ÉCHANGEUR 640 OUEST

ADDENDA À L'ÉTUDE D'IMPACT SUR L'ENVIRONNEMENT

RÉPONSES À LA 1^{ÈRE} SÉRIE DE
QUESTIONS ET COMMENTAIRES DU
MDDELCC

NOVEMBRE 2015

Figure 1 Intersections visées par les rapports d'accidents

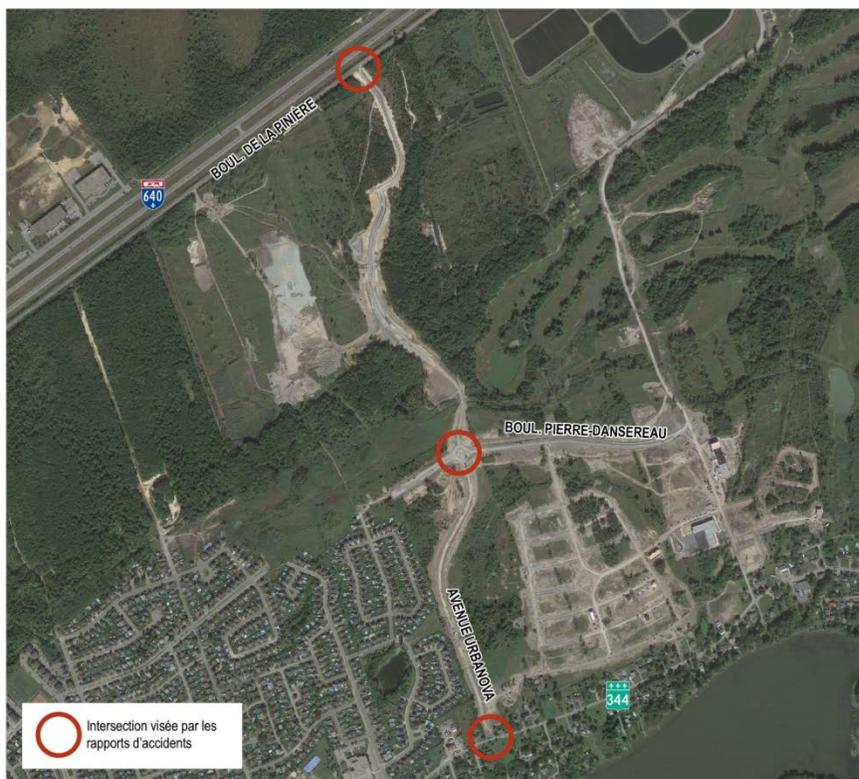
QC.3 À la page 29, il est dit que le débit journalier moyen de camions (DJMC) varie entre 700 véh./j dans le secteur Urbanova et plus de 1 000 véh./j à l'approche de la route 335. On comprend que ce DJMC va sensiblement augmenter avec les développements envisagés dans ce secteur. Or, l'étude d'impact ne présente pas de données statistiques d'accidents survenus dans la zone d'étude. Il en est de même à la page 105 (point 3.3.5.1. Transport). Est-ce que l'initiateur peut présenter les données statistiques sur les accidents survenus dans le secteur et les analyser?

R.3 Une demande a été faite au service de Police de la ville de Terrebonne dans le but d'obtenir les rapports d'accidents étant survenus au niveau des principales intersections dans le secteur à l'étude, soit celles entre l'avenue Urbanova et la route 344, l'avenue Pierre-Dansereau et le boulevard de la Pinière Ouest. L'emplacement de ces intersections est indiqué sur la figure présentée ci-après.

Le service de Police de Terrebonne ne rapporte cependant aucun accident au niveau de ces intersections. Ceci peut s'expliquer du fait que l'avenue Urbanova est un axe de circulation très récent (construction en 2012) et dont l'usage principal est destiné aux résidents du quartier Urbanova.
